山中湖自転車・歩行者道 景観検討委員会
第2回委員会資料

平成24年8月2日

山梨県
国土交通省

第1回委員会の事務局案

①湖上からみた景観にも配慮

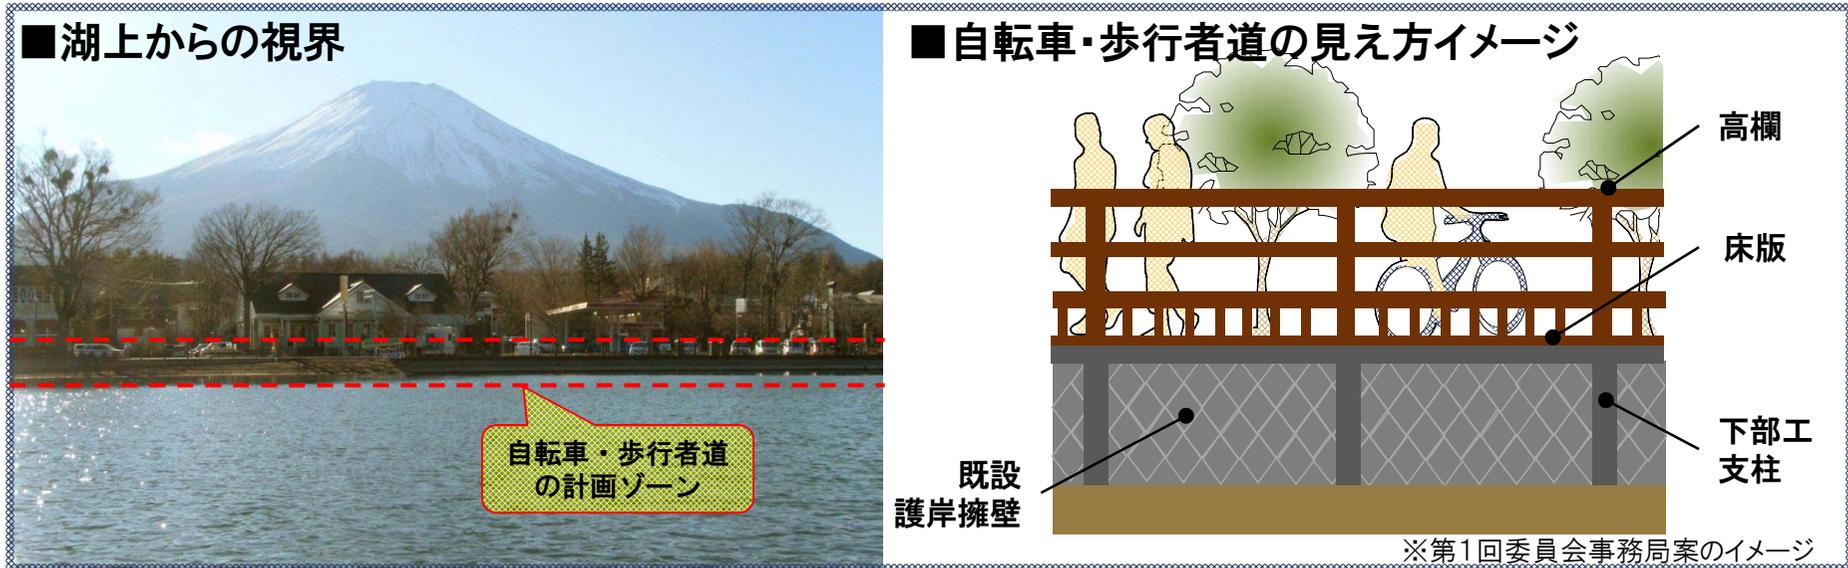
- ① 湖上から見た景観にも配慮すべき。

自転車・歩行者道全体の構造を目立たなくする対応を検討

湖上からの視界に入る要素と対応方針

高欄	できるだけ透過性の高いものを検討し、目立たなくする（意見②への対応を参照）
下部工（支柱）	支柱をできるだけ奥に設置するなどの工夫により、目立たなくする（意見④への対応を参照）

②高欄は眺望を妨げない工夫を

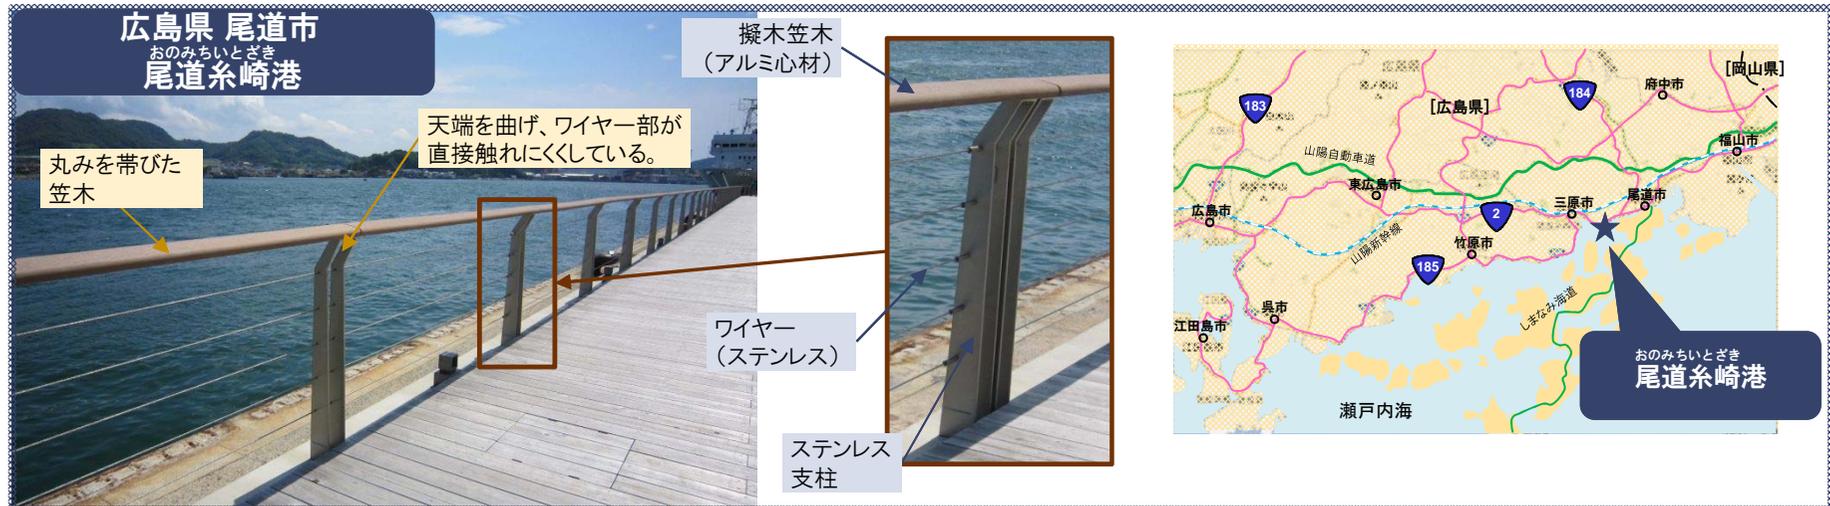
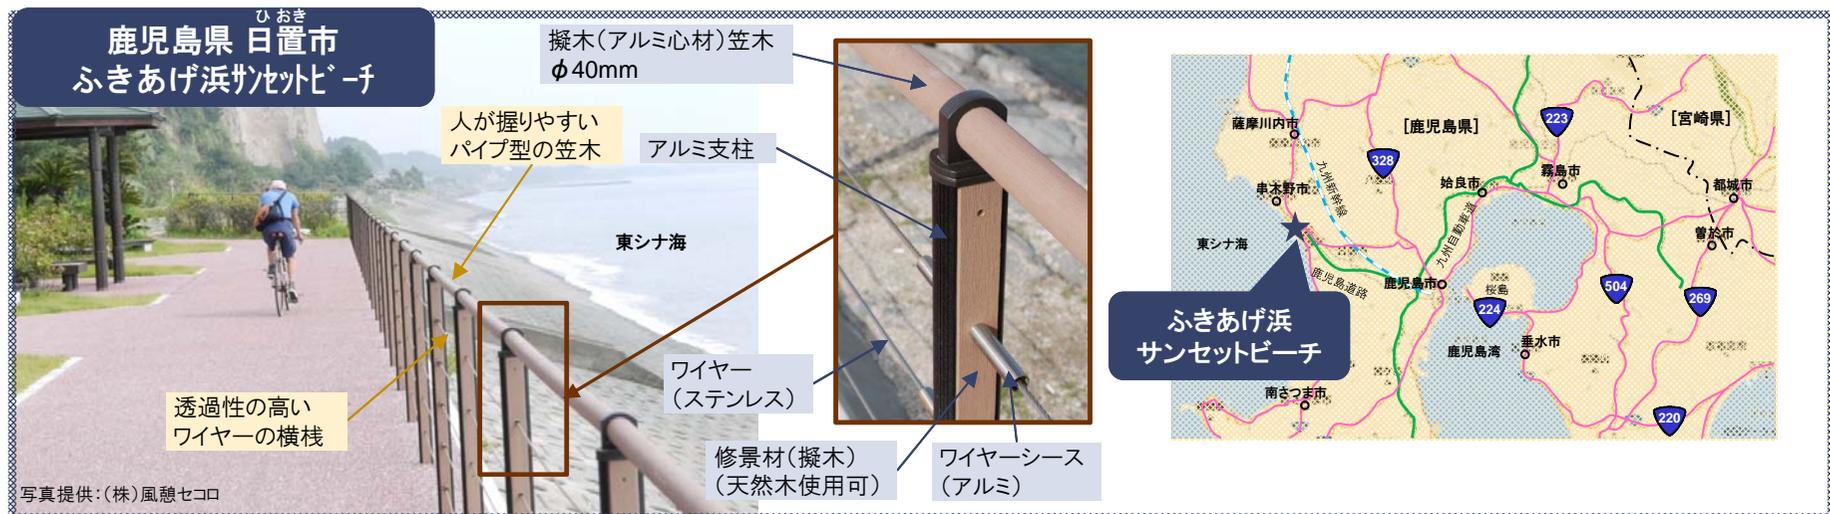
- ② 高欄は天端(笠木)を鋼製か木、下(横棧)をワイヤータイプにするなど透過性のよいもので眺望を妨げない工夫を。
- ③ 高欄の高さを低くする。または、自転車・歩行者道の計画高さを護岸より1段下げるなど、車道や駐車場から湖への眺望に配慮した工夫を。

- ・高欄はできるだけ透過性の高いものを検討
- ・手すりの上部は、丸みを帯びた形状のもので検討
- ・棧間隔は、すりぬけ防止を考慮し、150mm以下で検討

⑤ 夜間照明は眩しくない工夫を

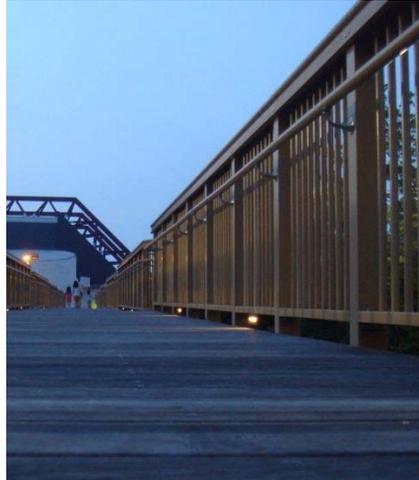
- ⑤ 夜間照明を高欄照明にする場合に眩しくない工夫を。(子供の目の高さを避ける、間接照明とするなど)

間接照明の事例

足下照明の事例

⑥ 休憩スペース等の検討を

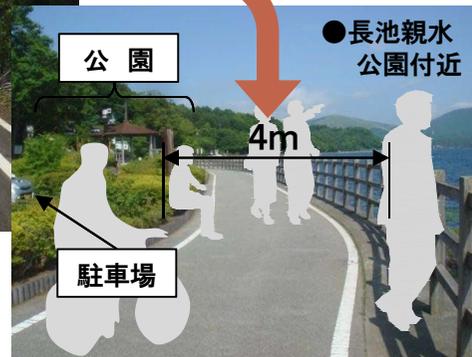
- ⑥ 歩行者が立ち止まり、湖を眺められる休憩スペース・植栽等の検討を。
- ⑦ 自転車・歩行者道の幅員を広げて良いのではないかな。

休憩・たたずむ
スペースを整備
